Herinrichting parkeerplaats Azelosestraat (sportcomplex)

Vragen voor Politiek Beraad 23 juni 2022 GroenLinks-PvdA

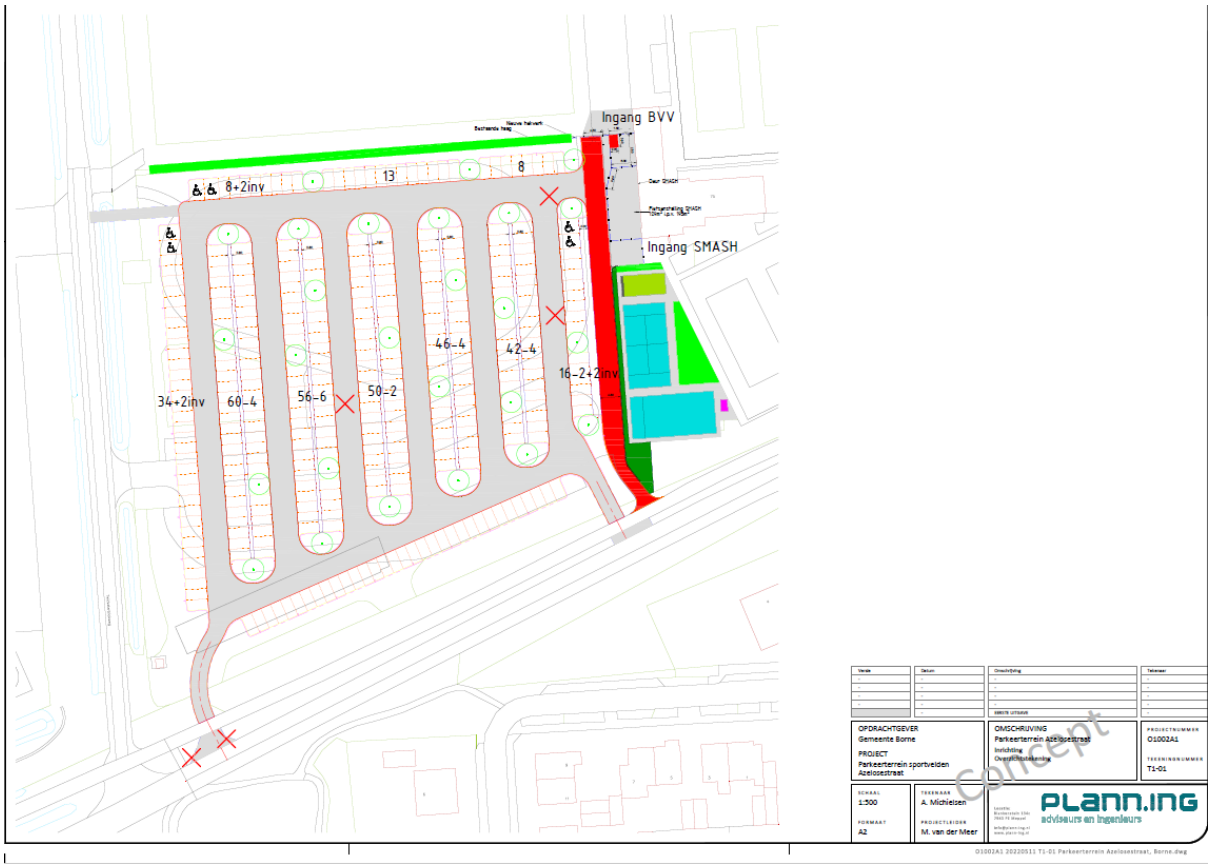
- Wat is de legenda van de kleuren in de tekening? Waar staan de rode kruizen voor? Een blokkade/eenrichtingsverkeer?
- Wat wordt de inrit en uitrit?
- Kunnen bussen de parkeerplaats op en af gezien de kromming in de in-/uitgang?
- Duurzaamheid: er wordt in het voorstel alleen gesproken over het aanleggen van de benodigde bekabeling voor laadpalen.
    - Waarom worden die laadpalen niet direct geïnstalleerd?
    - Waar zijn de laadpalen voorzien op de parkeerplaats?
    - Is er ook nagedacht over zonnepanelen als overdekking van de parkeerplaats, tbv de laadvoorzieningen (zie AmperaPark bij Frans op den Bult bijv. → www.amperapark.com)?
- Waarom zijn er invalide-parkeerplaatsen in de linkerbovenhoek? Is dat voor RKSV NEO? (Dit wordt verder niet benoemd in de tekening of meegeleverde documenten)
- Wat gebeurt er met de huidige parkeerplaats bij BVV Borne?
